九州電力株式会社
川内原子力発電所及び玄海原子力発電所
火山モニタリング結果に係る評価について
(案)

令和3年10月1日

原子力規制庁

図 1 1 九州電力の測量結果を追記した BM. 2474 の比高値の経年変化

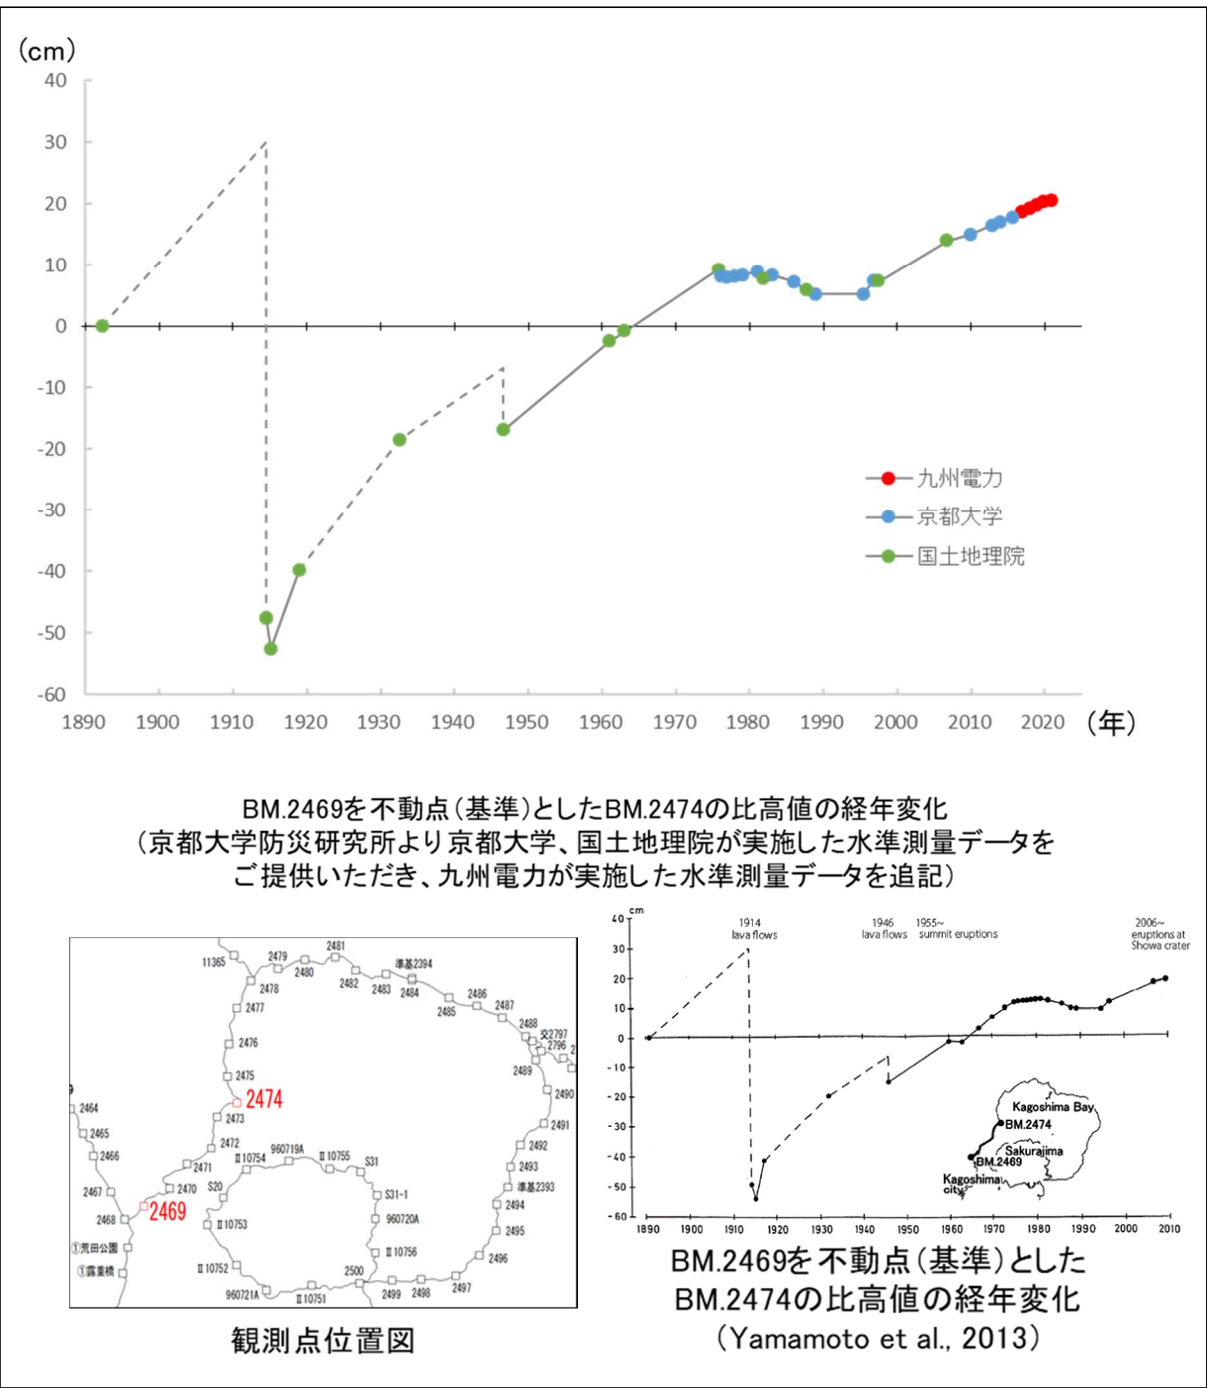
- ・九州電力は、鉛直方向の地殻変動を面的に精度良く把握することを目的として、平成26年度より始良カルデラ周辺の水準測量を毎年実施している(添付資料、P133-137)。2020年度報告の水準測量では、始良カルデラ縁及び桜島の測線の変動量は例年と同程度であり、顕著な隆起は無いことを確認したとしている(図10)(添付資料、P134)。また、九州電力は、原子炉火山部会の委員の助言(2019年度)を踏まえ、始良カルデラ周辺の長期的な地殻変動の記録が揃っている京都大学等のデータを含めて測量結果の解釈を行っている。具体的には、Yamamoto et al. (2013)⁵による桜島島内、鹿児島湾西岸及び東岸での水準測量の結果に対して自社の測量結果(2015年~2020年)を追記して示した結果、1990年代以降、地盤が継続して隆起傾向にあることから、桜島の火山活動静穏期が継続するとともに、始良カルデラ地下のマグマ溜まりの増圧による地盤の隆起傾向が継続していることが推定されるとしている(図11)(添付資料、P138)。

図12 始良カルデラにおける地震活動(東西投影断面)

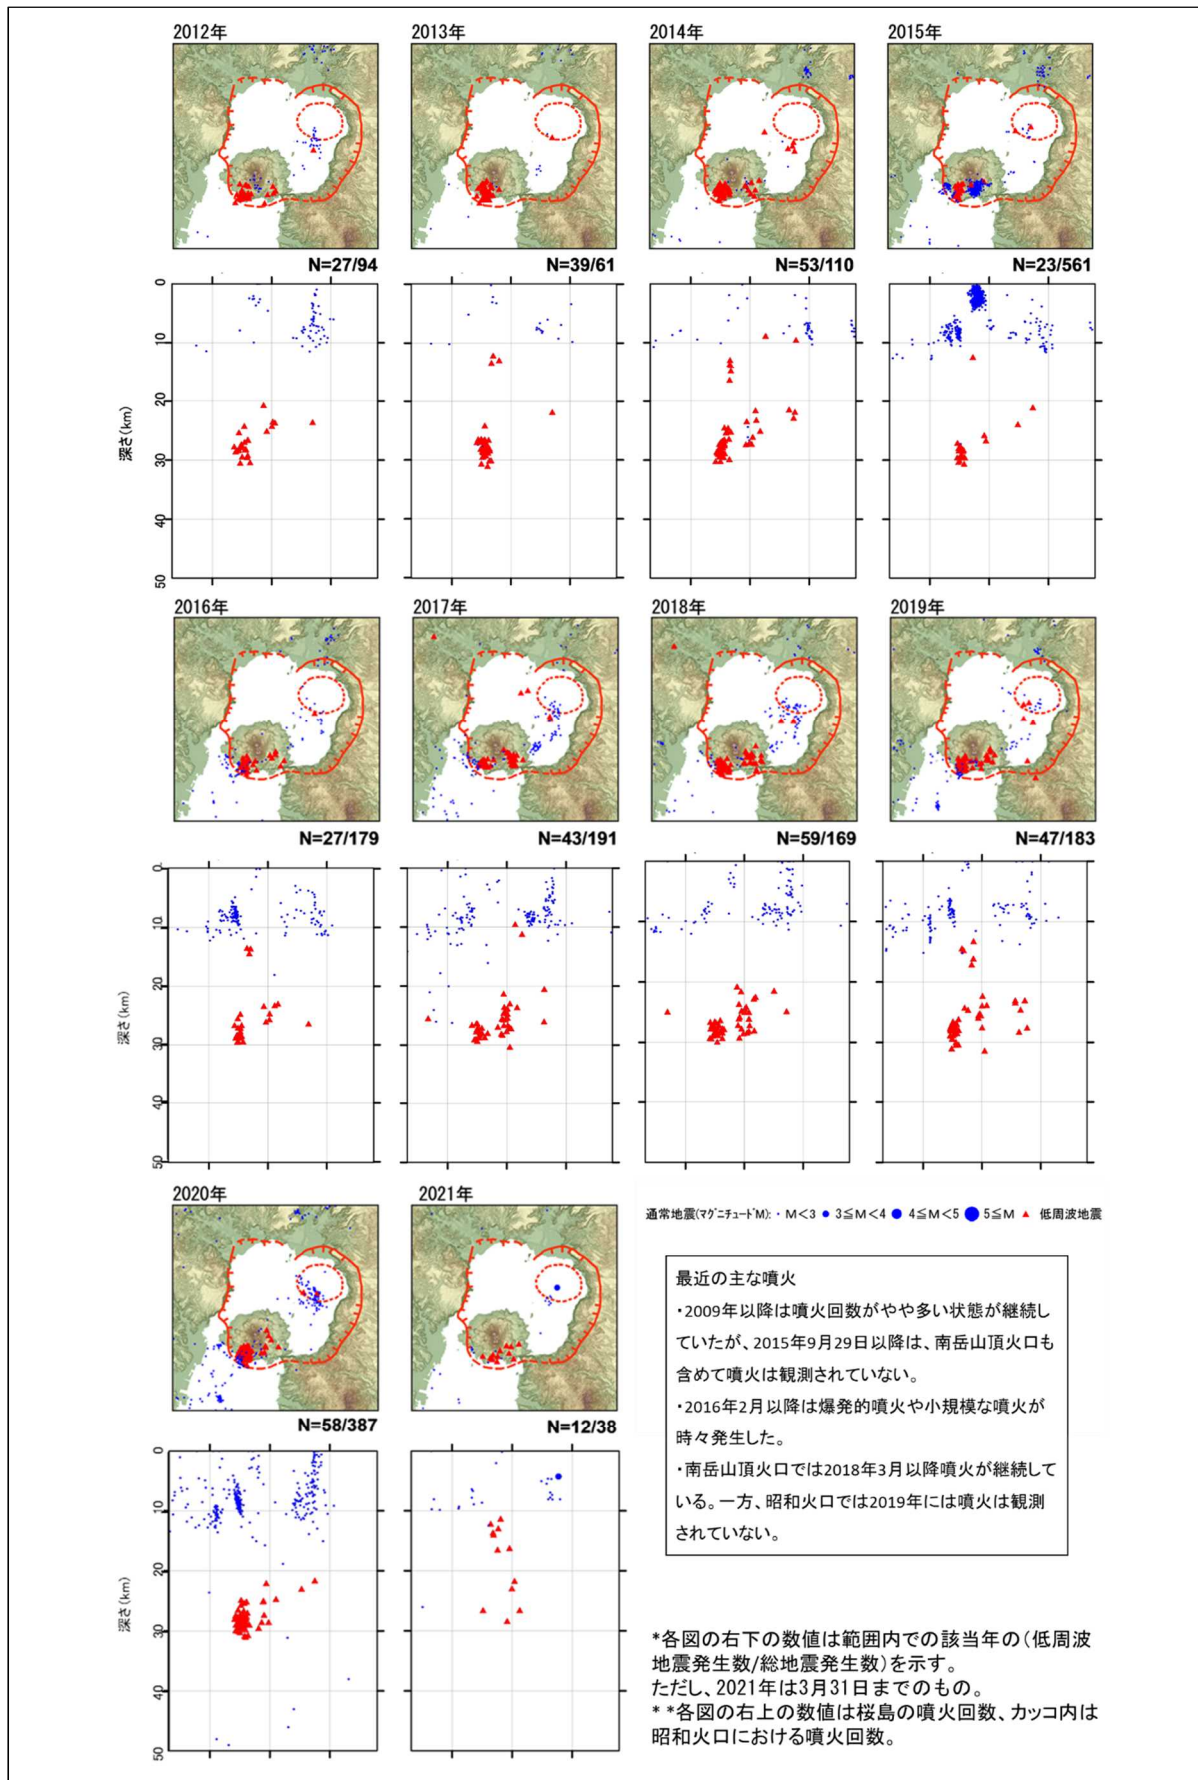
- ・九州電力は、若尊カルデラの南西側で局所的にやや多くの地震が認められ、桜島の南西海域及び桜島南西部の地震については2020年も依然として継続しており、全体として増加傾向にあるため、今後の地震活動に留意していくとしている(図12)(添付資料、P58、P60、P62)。さらに、火山部会の委員からの助言を踏まえて、当該年度より震源分布の推移に関して震源分布の三次元的位置がわかるように東西投影断面に加え、南北投影断面を追加して評価を行っている(添付資料、P61-62)。

図 13 阿多カルデラにおける地震活動（東西投影断面）

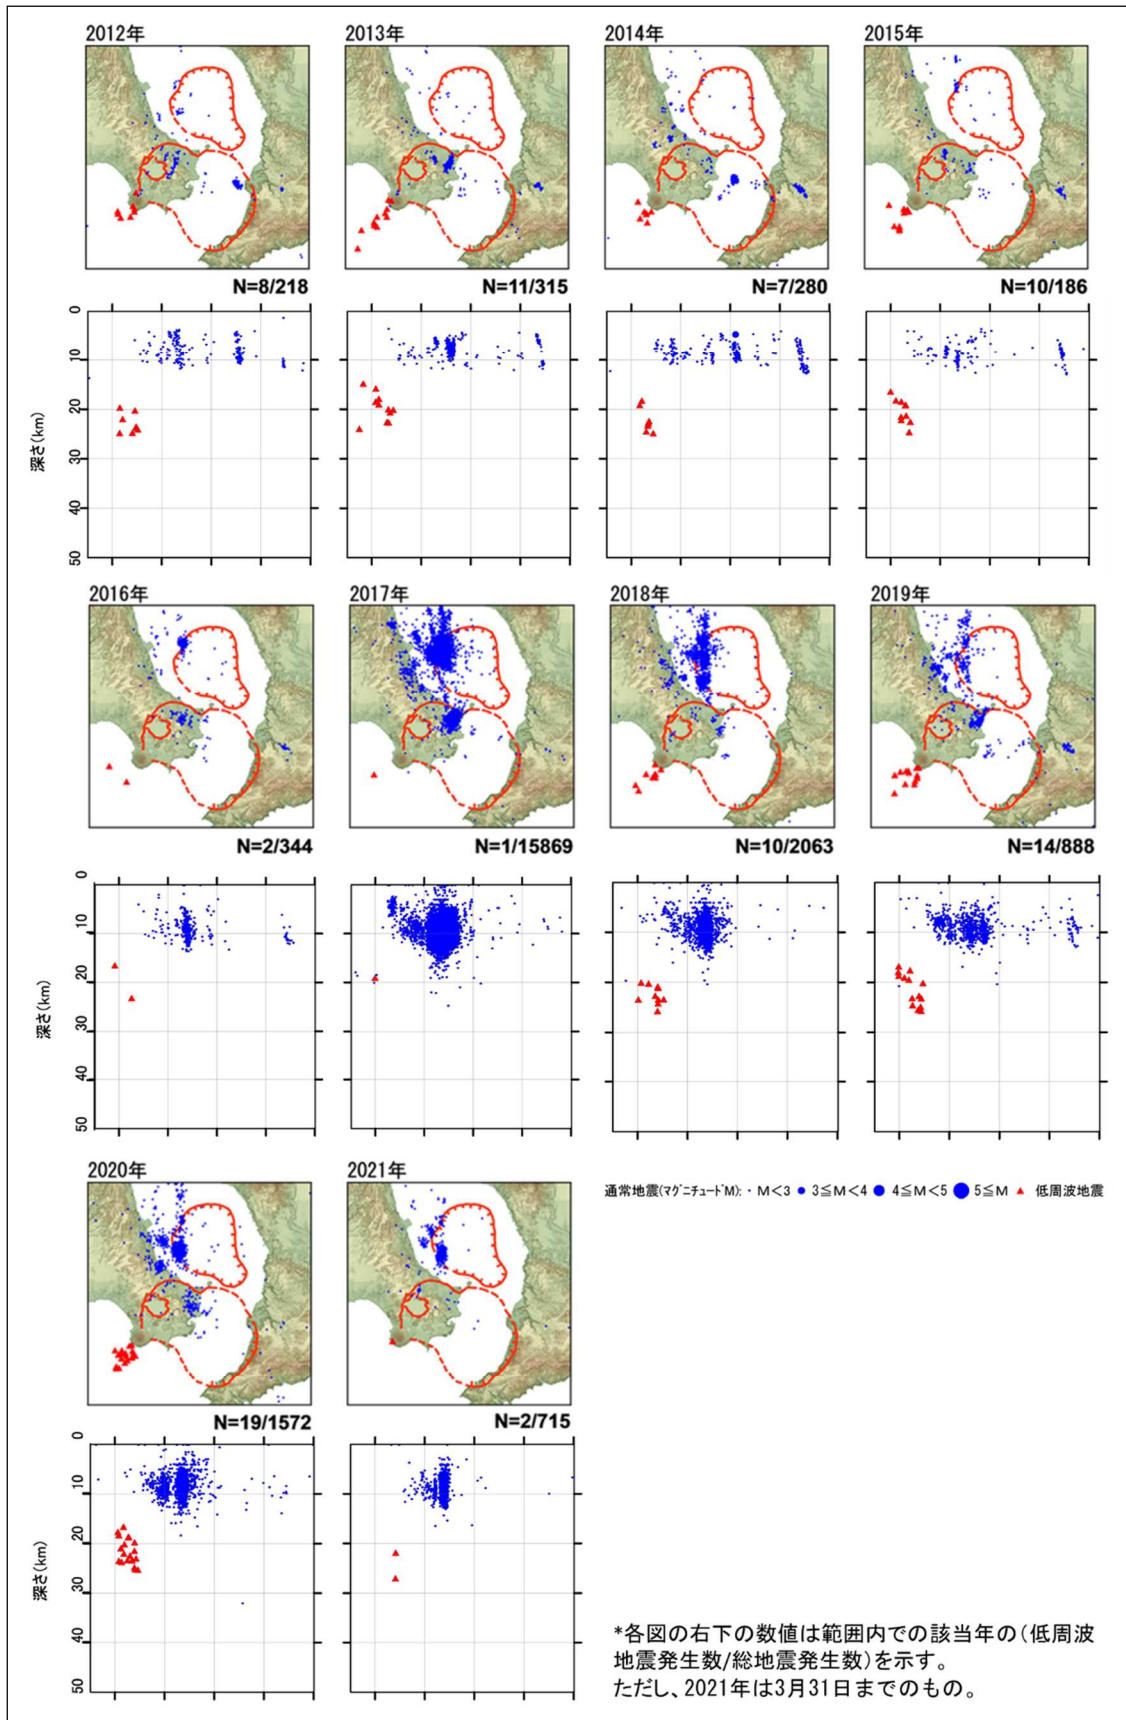
- ・九州電力は、GNSS 連続観測による基線変化等を確認した結果、当該年度は、阿多カルデラ火山の活動に起因する有意な変化は認められないとしている。また、震源分布とマグニチュードの経時変化及び地震発生数の推移等を確認した結果、地震活動（発生数、位置、規模等）は、2017年に生じた地震と同じ北側のカルデラにおいて、2020年2月以降に増加傾向にあること、また、開聞岳付近における低周波地震の増加も認められることから、今後の地震活動に留意していくとしている（図13）（添付資料、P74、P76、P78）。さらに、火山部会の委員からの助言を踏まえて、当該年度より震源分布の推移に関して震源分布の三次元的位置がわかるように東西投影断面に加え、南北投影断面を追加して評価を行っている（添付資料、P77-78）。
- ・九州電力は、阿多カルデラの基線⑥（喜入－佐多）、基線⑧（枕崎－佐多）において2017年頃から伸びが確認されていることから、当該基線を注視するとともにマグマ供給の有無を検討するため、基線⑥、⑧と直交方向の基線を確認してはどうかという第三者（火山専門家）の助言（2019年度）を踏まえて、基線⑨（指宿－枕崎）、基線⑩（佐多－大根占）、基線⑪（鹿屋－指宿）をモニタリング対象に追加し、直交方向の基線に伸びの傾向が見られないことを確認したとしている（図14）（添付資料、P67-68）。
- ・九州電力は、阿蘇カルデラと同様に、広域地殻変動量の定量的把握について、中・長期的取組みのひとつとして行っており、広域地殻変動を除去した残差は、観測値に比べて変動量が小さくなることを確認し、モニタリングにおいて、基線長変化（観測値）に顕著な伸びの傾向が認められた場合、推定した広域地殻変動を除去した残差でも確認していくとしている（添付資料、P111）。

図 1 5 鬼界の GNSS 連続観測による基線長変化

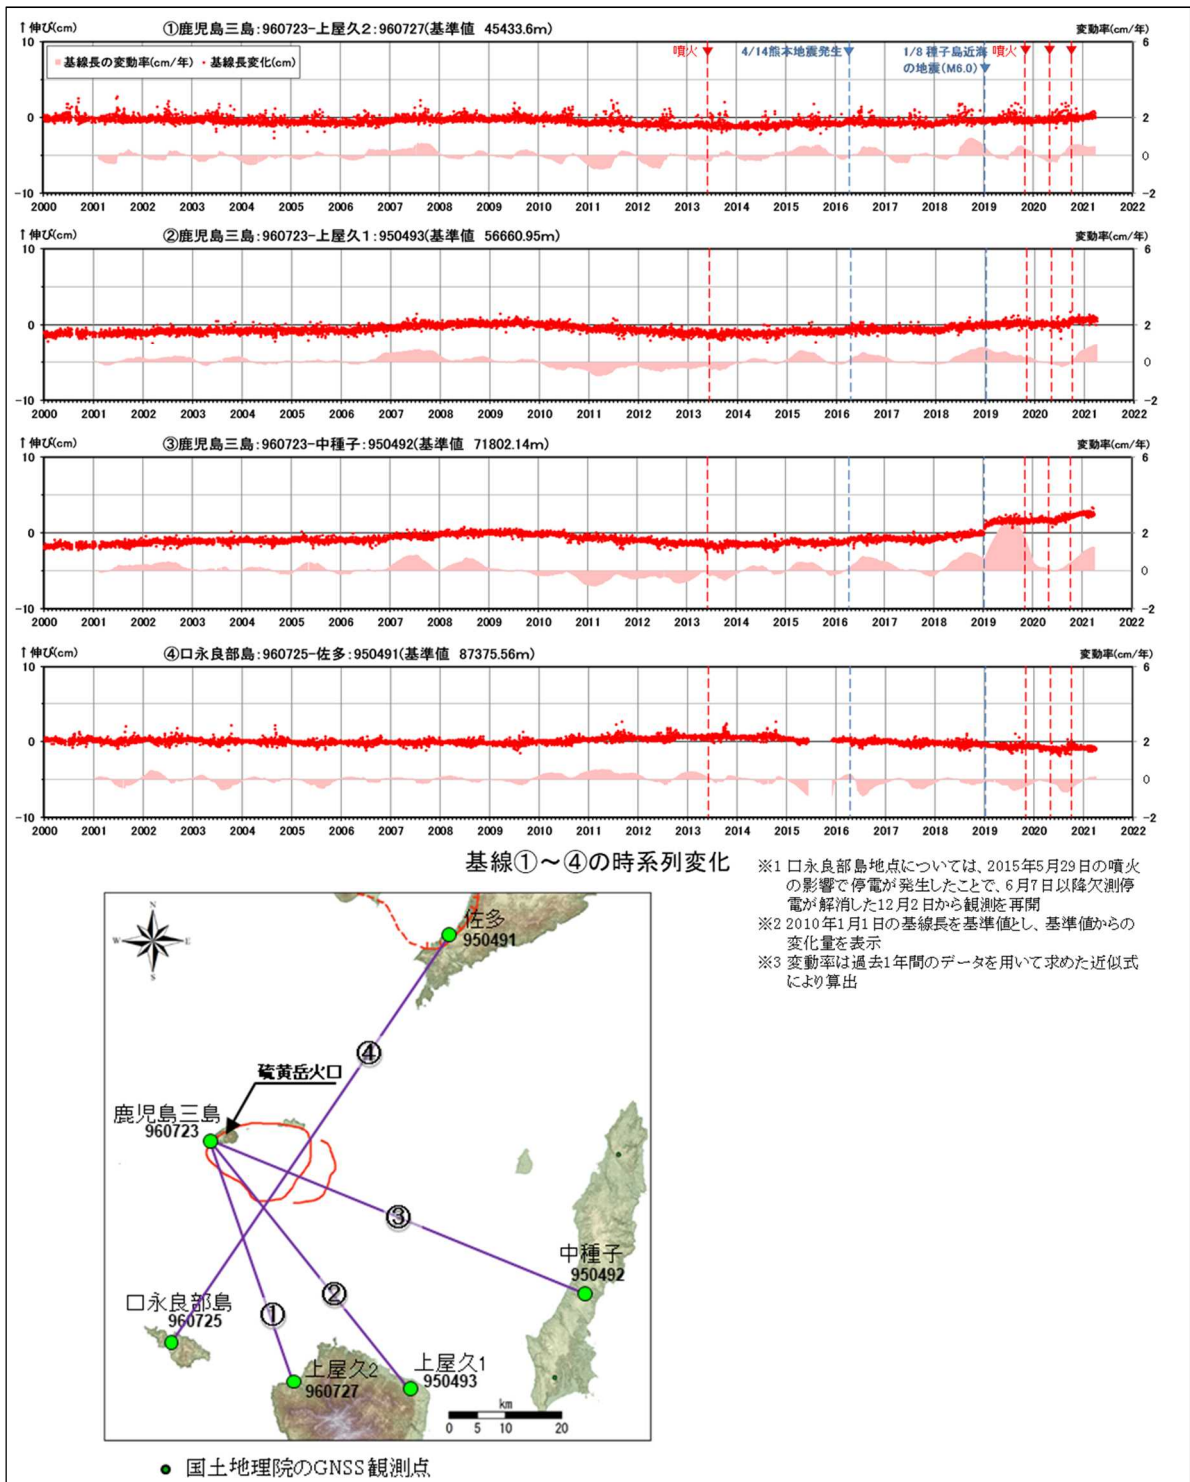
- ・九州電力は、GNSS 連続観測による基線長変化等を確認した結果、当該年度は、カルデラ火山の活動に起因する有意な変化は認められないとしている。なお、2020 年 7 月頃以降、基線②（鹿児島三島－上屋久 1）、基線③（鹿児島三島－中種子）において伸びの傾向が認められていたが、2021 年 1 月頃以降は停滞しているとしており、自社が設置している観測点の結果を踏まえ、今後の地殻変動を注視していくとしている（図 15）（添付資料、P82）。また、震源分布とマグニチュードの経時変化及び地震発生数の推移等を確認した結果、地震活動（発生数、位置、規模等）は、位置と規模に有意な変化は認められないとしている（添付資料、P93）。さらに、火山部会の委員からの助言を踏まえて、当該年度より震源分布の推移に関して震源分布の三次元的位置がわかるように東西投影断面に加え、南北投影断面を追加して評価を行っている（添付資料、P91-92）。
- ・九州電力は、阿蘇カルデラと同様に、広域地殻変動量の定量的把握について、中・長期的取組みのひとつとして行っており、広域地殻変動を除去した残差は、観測値に比べて変動量が小さくなることを確認し、モニタリングにおいて、基線長変化（観測値）に顕著な伸びの傾向が認められた場合、推定した広域地殻変動を除去した残差でも確認していくとしている（添付資料、P112）。
- ・九州電力は、島嶼地域における基線長変化において、長期的なトレンド（直線的ではない揺らぎ）のようなものが見えており（図 15）、広域的な地殻変動の影響により生じている可能性が示唆され、少なくとも鬼界の火山活動によるものではないと考えられるとしている（添付資料、P82、P185-188）。

- ・2020年度後半から鬼界の基線③（鹿児島三島-中種子）が伸びてきているため、今後の地殻変動を注視すること。
